**Avis délibéré sur le projet de parc éolien des Beaucés
de la SAS « les Beaucés Energies »
sur le territoire de la commune de Reuilly (36)**

N°MRAe 2024-4831

Avis délibéré de la MRAe Centre-Val de Loire n°2024-4831 en date du 20 septembre 2024

Figure 4 : Contexte éolien (source : étude d'impact, page 289)

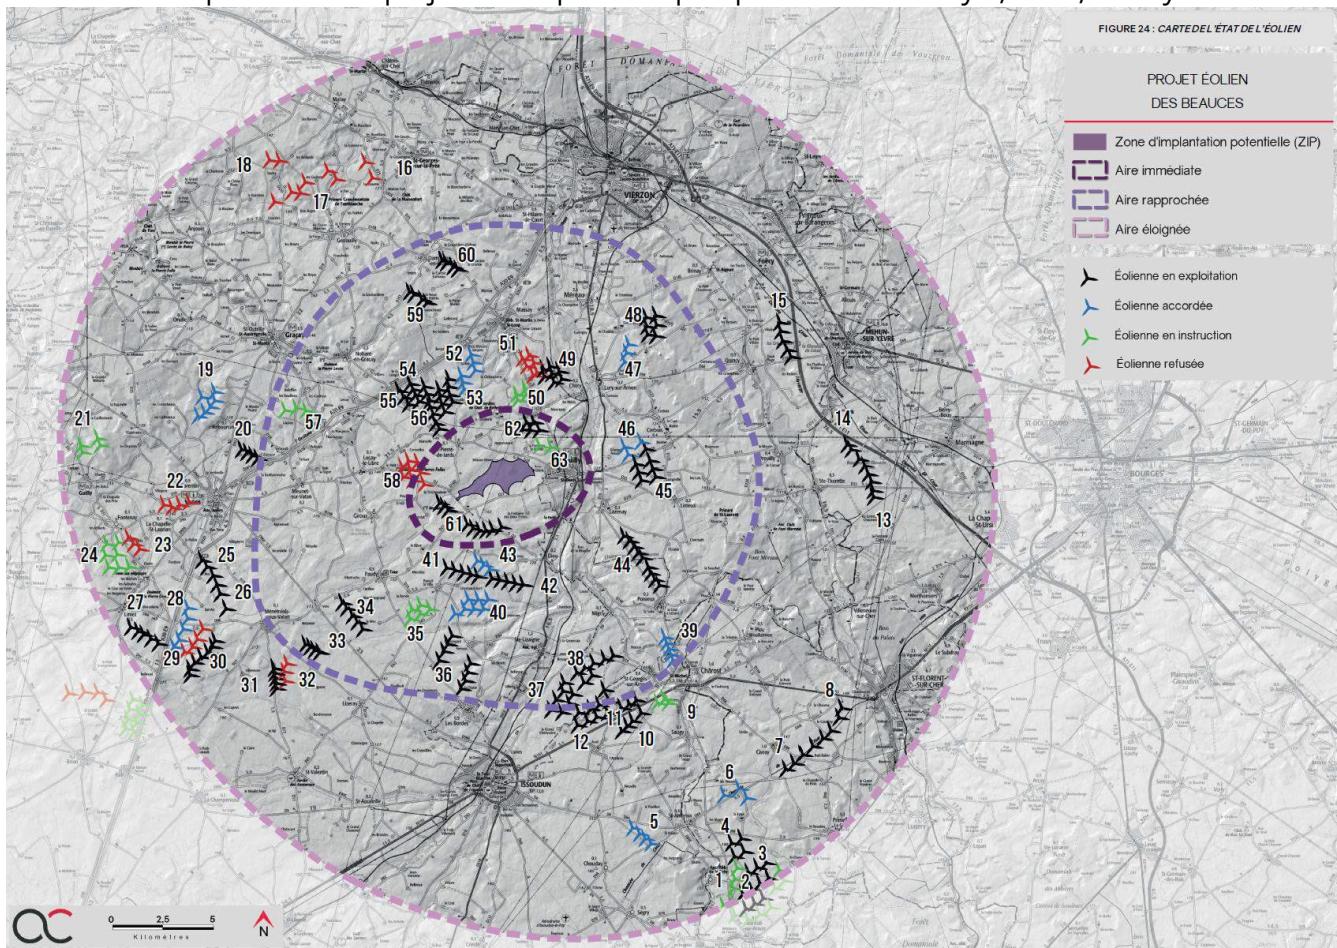
Le contexte éolien (Figure 4), très dense, notamment sur le plateau agricole, est présenté de manière satisfaisante. Le territoire d'étude s'inscrit sur une zone de densification de l'énergie éolienne à l'échelle de la région Centre-Val de Loire. On dénombre dans l'aire d'étude éloignée 36 parcs construits, 10 pour lesquels l'autorisation est accordée, 8 parcs avec des autorisations en instruction (non pas 58 comme indiqué en page 287 de l'étude d'impact) et 9 parcs pour lesquels l'autorisation a été refusée. Plusieurs parcs éoliens en exploitation ou en projet sont présents aux abords immédiats de la zone du présent projet (parcs éoliens en exploitation de Reuilly et Diou Énergies et Bornay 2, projet éolien de Nordex LXVIII...). Au vu de ce contexte, une attention particulière doit être apportée aux effets cumulés potentiels du projet et des parcs les plus proches de Bornay 2, Vèvre, Reuilly et Diou.
